シビアアクシデント対策(第1回)概要

日時 : 平成25年10月31日(木)13:30~16:00

出席者 : 委員(杉本委員、鈴木委員、橋爪委員、原委員)、東電(川村、新井他)

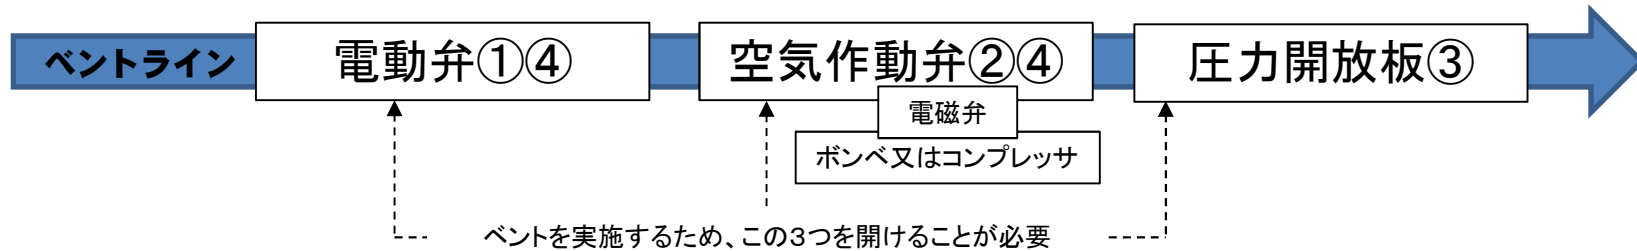
- 全電源喪失への対策や、低い圧力からベントができるようにする米国の取り組みを実施しなかったのは何故か。
- 弁を手動又は遠隔操作で開けられるようにするハード的な対策で大丈夫とするのではなく、福島現場作業の問題点を分析することが必要ではないか。
- 手順書の習熟・訓練などソフト的な対応方法はどのようになっていたのか。

- ベントライン本体だけでなく、耐震重要度分類がCクラスの弁や配管を含め、ベントに必要な装置の損傷はなかったのか。
- 今回のディスカッションで東京電力から説明があったベント操作の問題点に対して、何故、対策を実施していなかったのか。

● 2号機ベント操作の問題点

- ① 電動弁が全電源喪失により遠隔操作不能となった。手動により開いたが時間を要した。
- ② 空気作動弁用の電磁弁が全電源喪失により遠隔操作不能となった。空気作動弁は手動で開くことができない設計のため、中央操作室に仮設発電機を接続して電磁弁を開いたが、3号機水素爆発後、当該電磁弁の不具合により再度開くことはできなかった。
- ③ 圧力開放板の作動圧がもっと低ければ、3号機水素爆発前にベントができた可能性がある。米国の運転ガイドでは低い圧力からベントができるよう変わってきている。
- ④ 全電源喪失を想定しておらず、手順書は全電源喪失を十分考慮していなかった。
